都市公園の移動等円滑化整備 ガイドラインの主な改訂方針について

検討の視点		ガイドラインの現状	改訂の方向性(案)
1. 改正バリアフリー法への対応			
(1)	高齢者障害者等用施設等の適正利用推進のための広報・啓発活動の努力義務化【R2改正／法第13条第7項】	記載なし	<ul style="list-style-type: none"> 第3章(都市公園の情報提供・利用支援に関するガイドライン)に追記

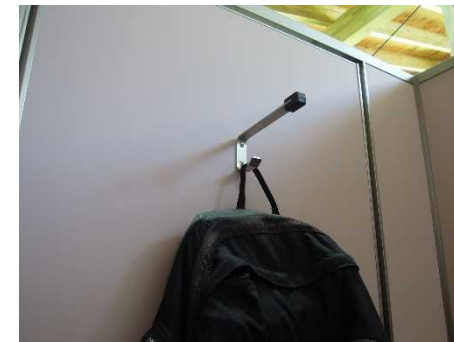
⑪ 大型ベッド等

- ◇障害者等のおむつ替え用等に、折りたたみ式大型ベッドまたは収納式大型おむつ交換台を設置することが望ましい。大型ベッド等を設置する場合は、異性介助に配慮し、1以上の大型ベッド付き便房は、男女が共用できる位置に設けることが望ましい。大型ベッドを設置する際は、不適切利用に対する対策などに十分留意する。
- ◇上記の折り畳み式大型ベッド等を設置する場合、畳み忘れてあっても、車椅子での出入りが可能となるよう、車椅子に乗ったままでも畳める構造、位置とすることが望ましい。
- ◇大型ベッドを設置する際には、介助者の動きを考慮し、ベッドの両側に十分なスペースをとることが望ましい。

⑤障害者等のおむつ替え用の大型ベッドの項目を新設。「◇望ましい整備内容」として記載

現行ガイドライン掲載の「簡易型多機能便房の例」

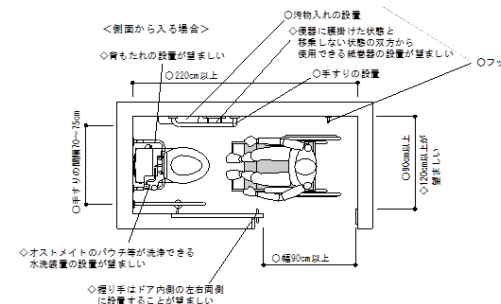
- 現行ガイドラインでは、小規模公園で「多機能便房」の設置が困難でやむを得ない場合に限り、「簡易型多機能便房」で代替可と規定。
- 現行ガイドラインの「簡易型多機能便房」の広さは、「車椅子利用者用簡易型便房」の広さが見直されている公共交通等の他分野のガイドラインと比べて狭い。
- 簡易型オストメイト用設備は、装具の交換ができないなど、通常のオストメイト用設備よりも制約が大きい。
- 「簡易型多機能便房」は、バリアフリーの観点から必ずしも十分な措置とはいえないことから、規定自体の見直しが必要。

- ① 現行ガイドラインの「(3)2) 簡易型多機能便房」の項目は削除
- ② 既存トイレの改修などトイレのバリアフリー化を図る上で制約がある場合において、最低限確保すべき面積・設備等をバリアフリートイレのガイドラインの中で記載

面積や構造等の制約がある場合のバリアフリートイレの例

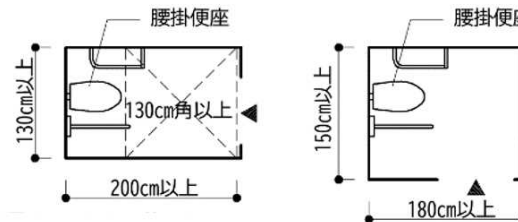
○改修時などで、面積や構造等の制約により、やむを得ず内法200cm以上×200cm以上を確保できない場合においては、正面から入る場合は有効奥行き200cm以上、有効幅130cm以上のスペースと有効幅80cm以上の出入口、側面から入る場合は有効奥行き180cm以上、有効幅150cm以上のスペースと有効幅80cm以上の出入口を確保すること。

②制約条件がある場合における最低限の面積基準として、公共交通等の他分野のガイドラインの「車椅子利用者用簡易型便房」と同様の広さの確保を位置付け

②制約条件がある場合における最低限の面積基準に対応した整備イメージを掲載
